**Avis de la Mission Régionale d'Autorité environnementale
de Nouvelle-Aquitaine relatif à
un projet de centrale photovoltaïque au sol de 12 ha
dans la commune de Ygos-Saint-Saturnin (40)**

n°MRAe 2023APNA89

dossier P-2023-14079

*Figure 84 : Carte des zones humides finales après croisement des critères « végétation » et « pédologie »
Zones humides identifiées au sein du site d'étude (source : étude d'impact page 127)*

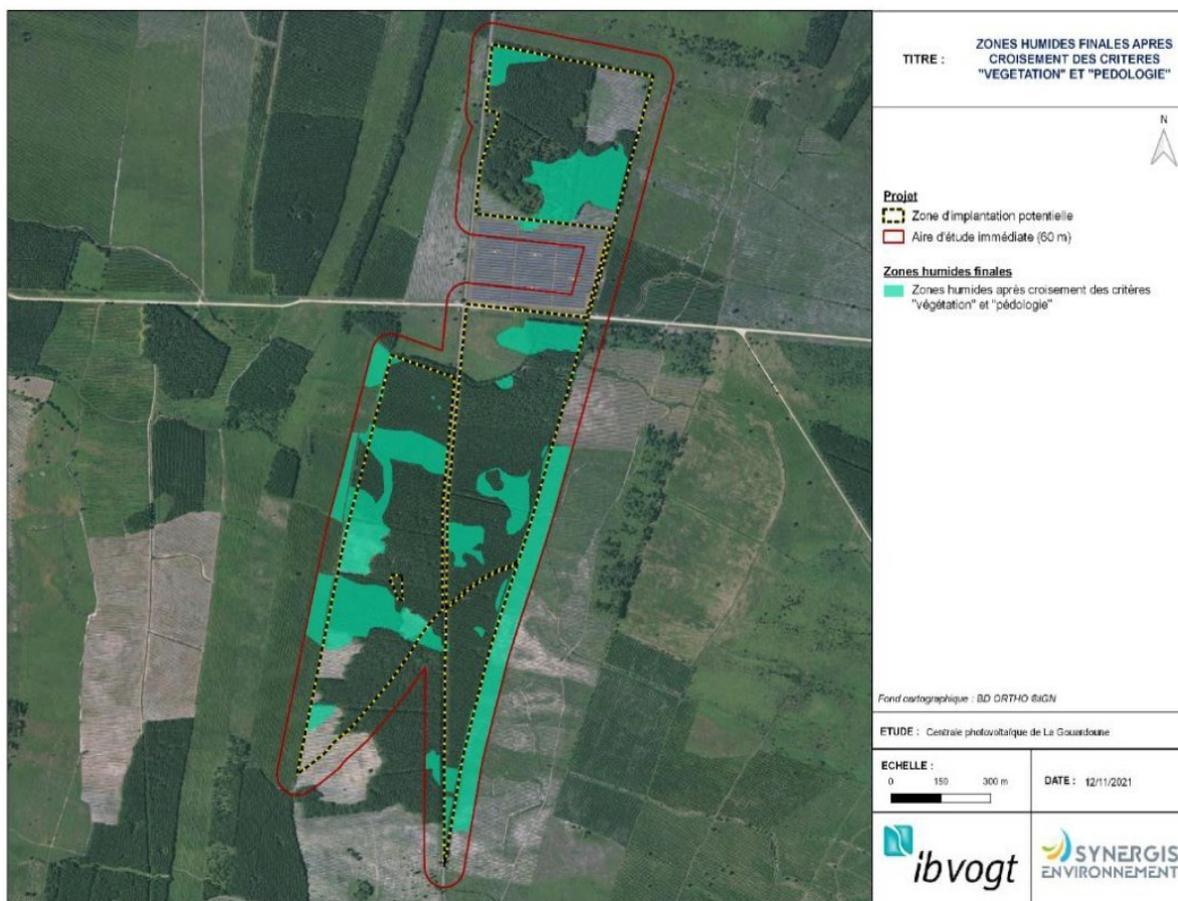
Le dossier fait mention de la réalisation de 56 sondages pédologiques effectués sur l'ensemble du site. Sept sont représentatifs de zones humides et sept autres sondages sont potentiellement indicateurs de présence de zone humide. Il est indiqué que le croisement des données pédologiques et botaniques permet de statuer sur la présence de plusieurs zones humides, disséminées sur l'ensemble du site (cf carte p.127), sans pour autant les quantifier en surface.

La MRAe rappelle que les zones humides doivent être caractérisées en application des dispositions de l'article L. 211-1 du Code de l'environnement, modifié par la loi du 24 juillet 2019 renforçant la police de l'environnement. Les zones humides correspondent au cumul des terrains répondant à l'un au moins des deux critères pédologique ou floristique. **La MRAe relève que le diagnostic présenté est a priori réalisé sur la base des deux critères croisés, ce point doit être précisé par le pétitionnaire et le cas échéant le diagnostic des zones humides doit être revu.**

Figure 219 : Superposition emprise projet - enjeux écologiques

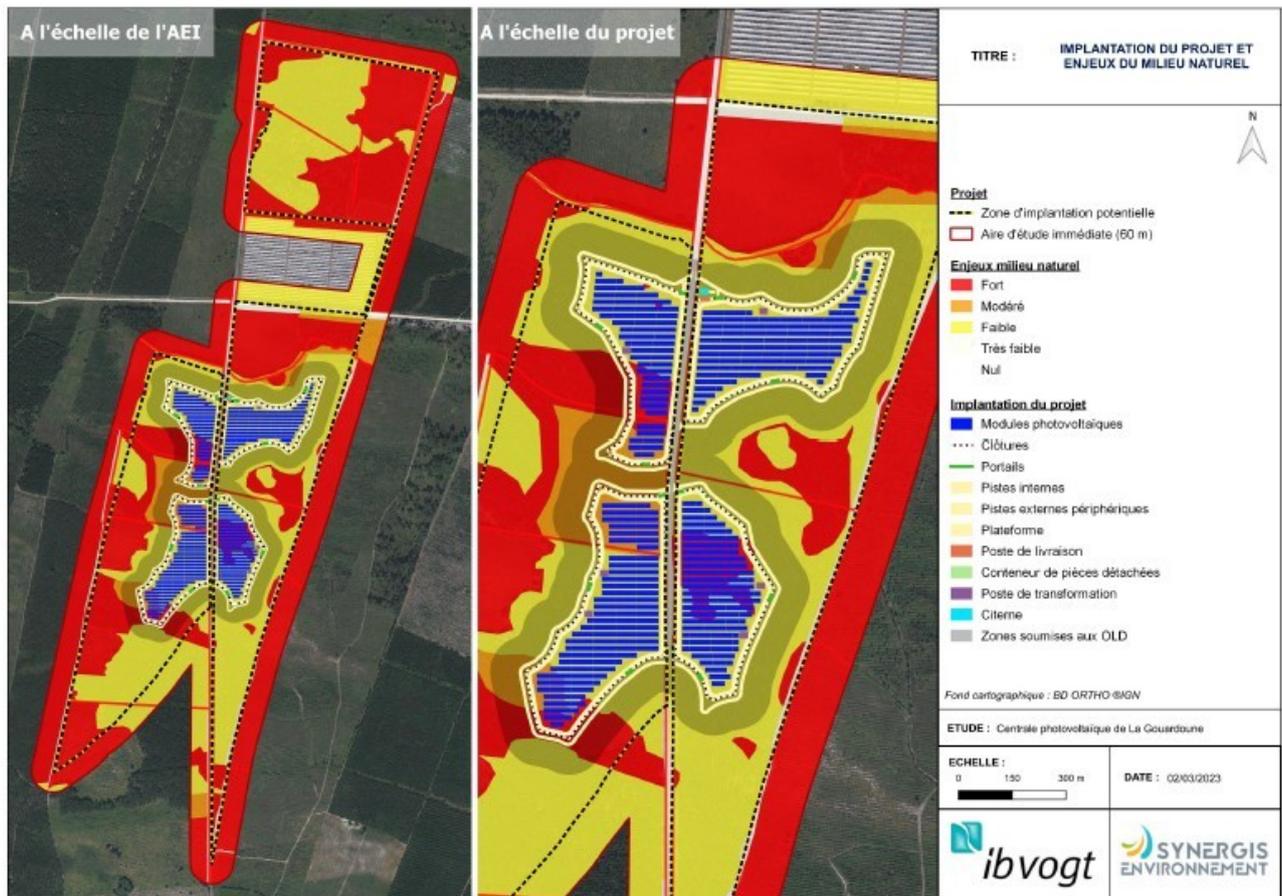
Le porteur de projet a privilégié l'évitement de plusieurs secteurs sensibles, notamment les zones à Molinie bleue, habitat du Fadet des Laïches, les Landes humides méridionales ou encore les lisières. Néanmoins, le projet n'évite pas totalement certaines zones où ont été identifiés des enjeux forts au titre des habitats naturels (cf. page 252 : 1,92 ha de formations de Landes à Molinie bleue à enjeu fort, et 2,1 ha à enjeu modéré). Des impacts sur les zones humides sont également identifiés.

La MRAe recommande de réexaminer l'ensemble des impacts du projet sur les zones humides du site, en prenant notamment en compte les altérations de fonctionnement dues au projet dans son ensemble, y compris dans les espaces couverts par les panneaux, les pistes ainsi que les OLD et de rechercher prioritairement l'évitement de ces zones.
